Hvidbog

Kystbeskyttelsesprojektet for Område 1 Halsskov

Vedtægt Halsskov Nord, Projektbeskrivelse og Miljøkonsekvensvurdering

Høring fra 20. december 2024 til 24. januar 2025

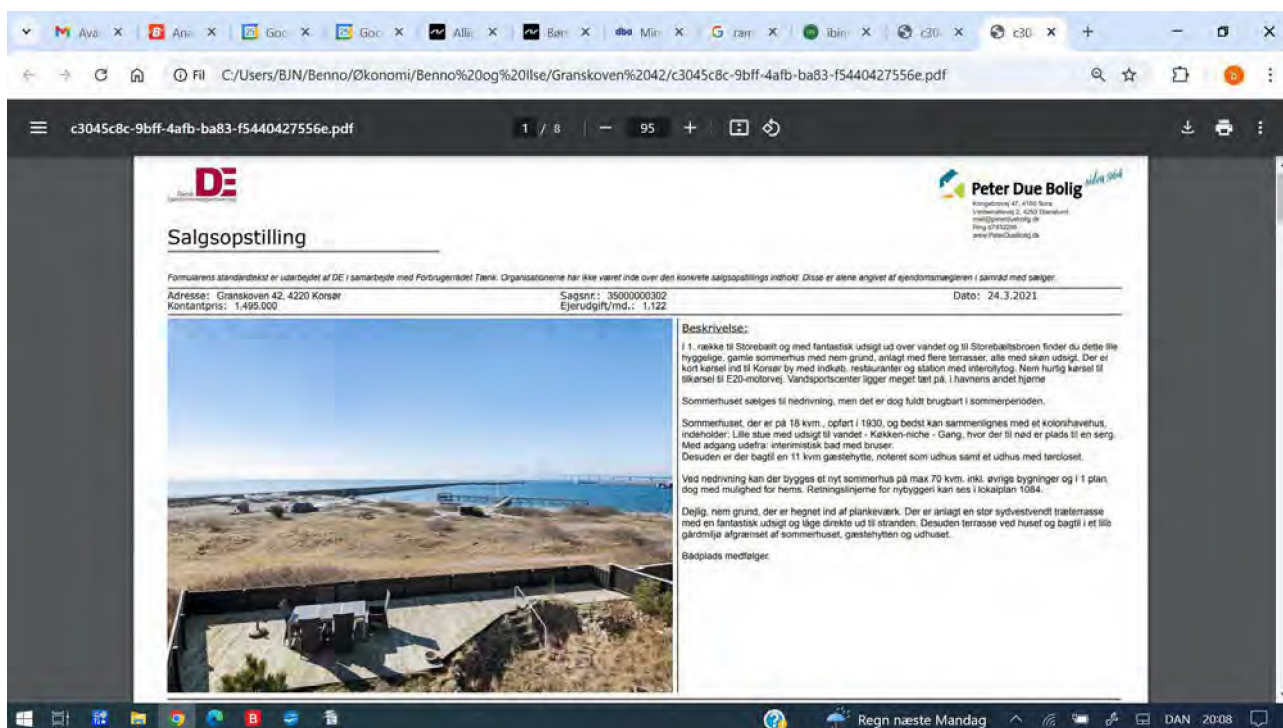
indtegnede – og fuldstændig unødvendige og direkte kontraproduktive – rampe mellem nr. 25 og nr. 42 planlægges med en ekspropriation af dele af mit grundstykke, hvor jeg d.d. har min terrasse ud mod stien (kaldet ridestien) mellem de to andelsgrunde. Jeg vil ved en eventuel ekspropriation anføre, at der ikke er taget det behørigt hensyn, da Slagelse kommune kunne have valgt en løsning, som ikke nødvendiggjorde ekspropriation, eller kommunen helt kunne have udeladt den unødvendige rampe, da der er mindre end 40 meter til den nærliggende rampe på Molevej.

Min konkrete indsigelse mod denne unødvendige rampe - og mod dens helt uacceptable placering direkte op ad mit plankeværk og min terrasse - fremgår i selvstændigt høringssvar, da nærværende blot er tale om eksempler på de principielle problemer vedrørende **unødvendig** ekspropriation af andelshavernes grundstykker.

8.19	Indsigelse mod digeplan - Området 1A fra Granskoven 22 til Granskoven 46 Indsigelse mod etablering af en rampeovergang over diget mellem Granskoven 25 og Granskoven 42	<i>Emnet er behandlet og der henvises til pkt. 8.7 i hvidbogen.</i> Høringssvar medfører at overgangen ved Ridestien fjernes fra projektet.

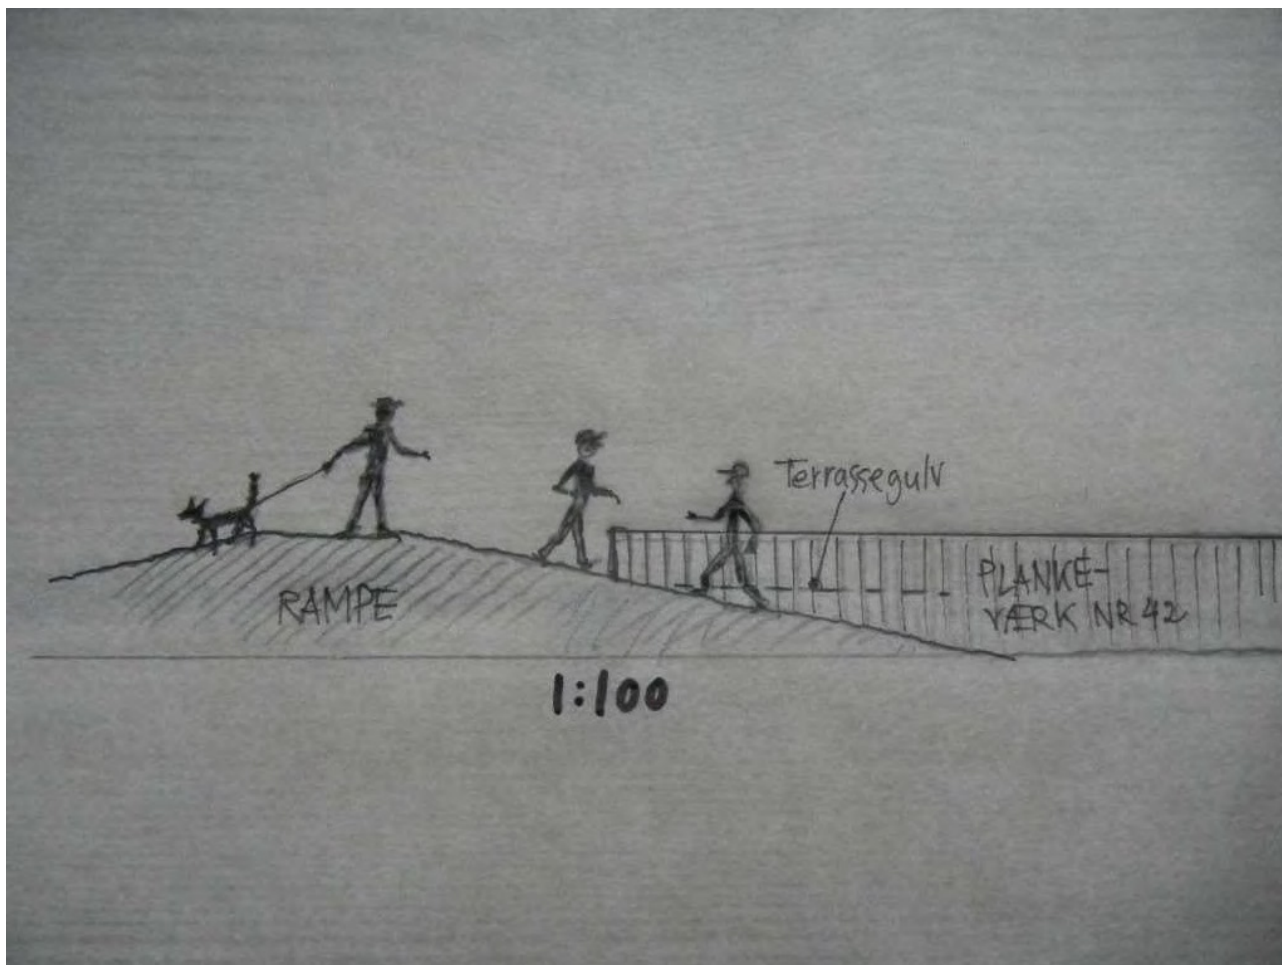
Højden af diget medfører, at folk der opholder sig på diget eller går op og ned ad rampen, højdemæssigt står med fødderne på et niveau svarende til, at de står på toppen af andelshavernes nuværende stakit eller hæk - eller højere - og kigger ind i og ned i andelshaverens have/terrasse. Frarampen er afstanden til nærmest liggende have og terrasse (nr. 42) kun nogle få centimeter, og fra kanten af digekronen er afstanden til beboernes haver/terrasser generelt kun ca. 3,5 meter eller mindre.

Ovenstående tegning er tilstræbt målfast. Det er forgæves forsøgt at indhente kommentar fra NIRAS, om man mener, at tegningen giver et retvisende billede.

Andelshavere som fremover skal leve med et forhøjet dige lige uden for deres have og terrasse, vil derfor føle sig voldsomt overbegloet af folk, som tager ophold på diget, eller som benytter digekronen som sti til strandarealet syd for molen – eller til en gåtur frem og tilbage.

Lav en mock-up

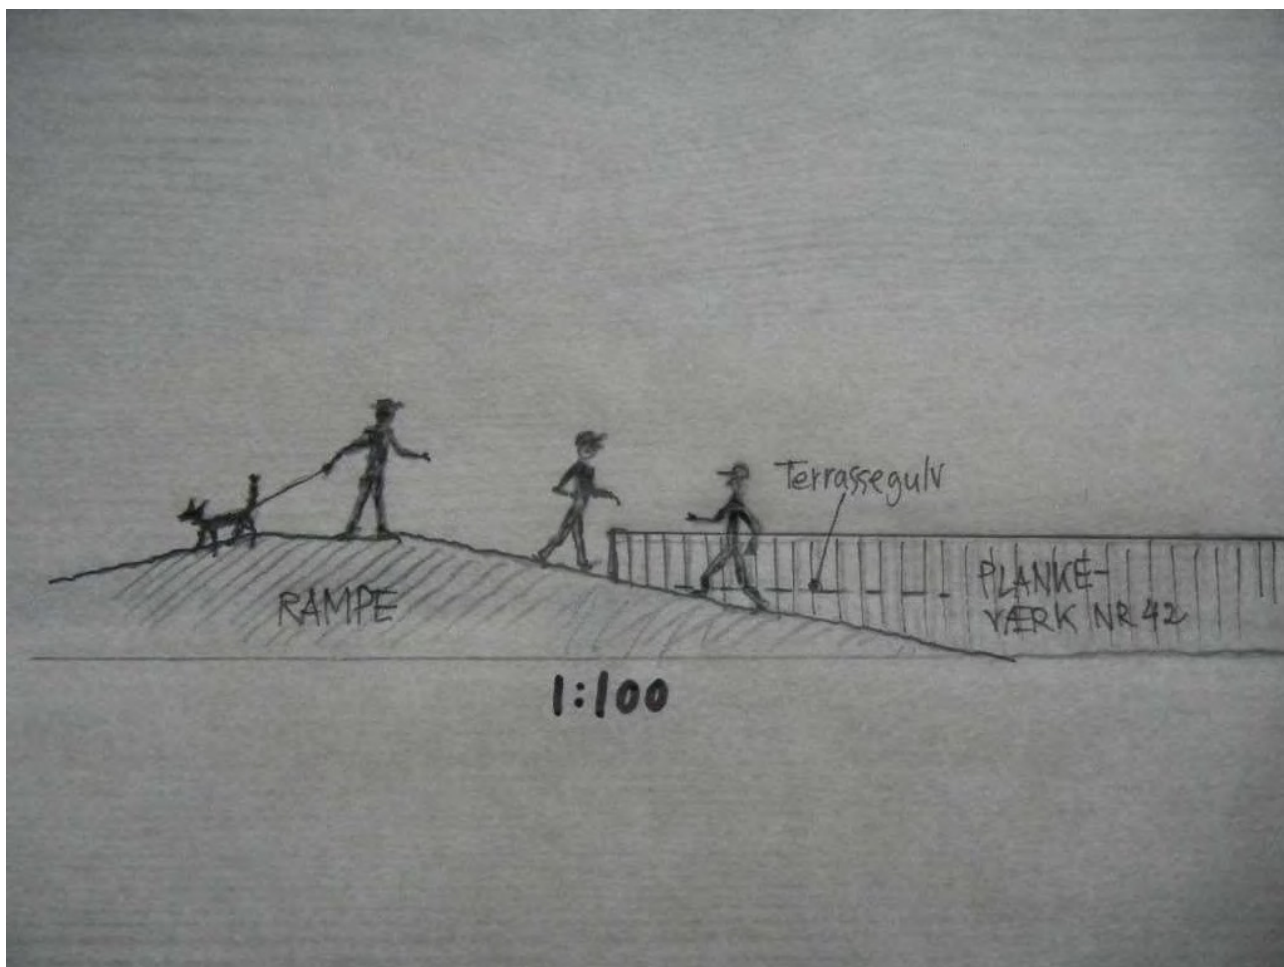
Ønsker man fra den kommunale forvaltnings side at fastholde en unødvendig digeovergang mellem Granskoven nr. 25 og nr. 42, bør man forinden opsætte en mock-up f.eks. i form som et jagttårn eller lignende, der kan bestiges, og med en interimistisk platform i 2,65 meters højde over havet placeret præcis på overgangsstedet på diget, så politikere, teknikere og beslutningstagere samt strandkoloniens beboere kan få adgang til at vurdere, hvordan virkeligheden vil blive efter etablering af en overgang over diget. Man vil i så fald også være velkommen til at sætte sig på en stol på min terrasse og i haven for at få et realistisk indtryk af, hvordan det fremover bliver at opholde sig der, hvis der etableres adgang til en sådan "udsigtsplatform" på toppen af digekronen.

Ovenstående tegning er tilstræbt målfast. Jeg har på forhånd opgivet at indhente kommentar fra NIRAS, om man mener, at tegningen giver et retvisende billede. __

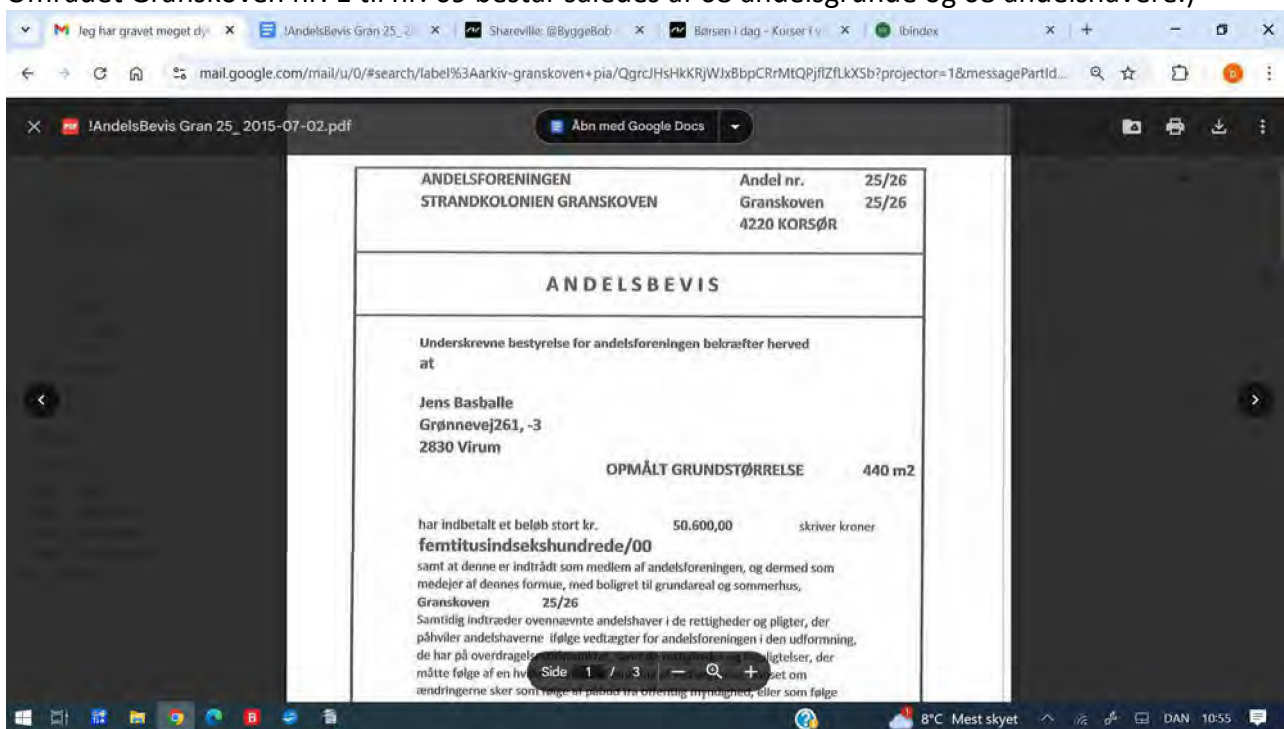
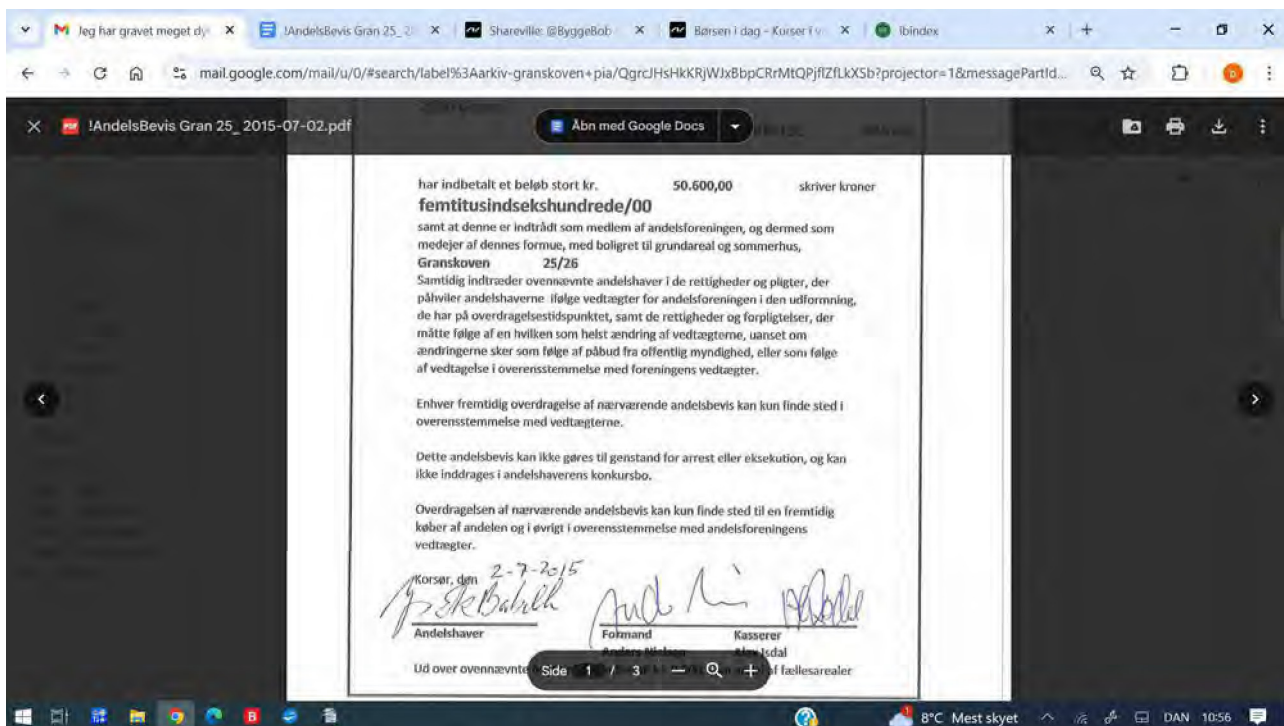
Det ses tydeligt af nedenstående kort udarbejdet ved landinspektørens fastlæggelse af andelsgrænser den 30. april 2014, at betegnelsen 25/26 dækker over en andelsgrund (i BBRregistret angivet som [REDACTED]), og at der ikke er nogen andelsgrund med betegnelsen [REDACTED]

(Den stiplede linje på kortet angiver byggelinjer.)

8.22	<u>Udgiftsfordeling</u> Der findes ingen andelsgrund med betegnelsen Granskoven nr. 26. I henhold til BBR-registeret findes der ingen ejendom med betegnelsen Granskoven 26. Der må lægges til grund, at BBR-registeret er retvisende, og der skal derfor ikke beregnes en andel for dette ikke-eksisterende areal.	<i>I BBR er der registret to sommerhuse fra 1930 og to udhuse fra 1980 og 1990.</i> <i>Andelsforeningen Strandkolonien Granskoven har indsendt høringssvar og fastholder der er 69 andel og to parceller nr. 25 og 26.</i> Høringssvaret medfører ikke ændringer.
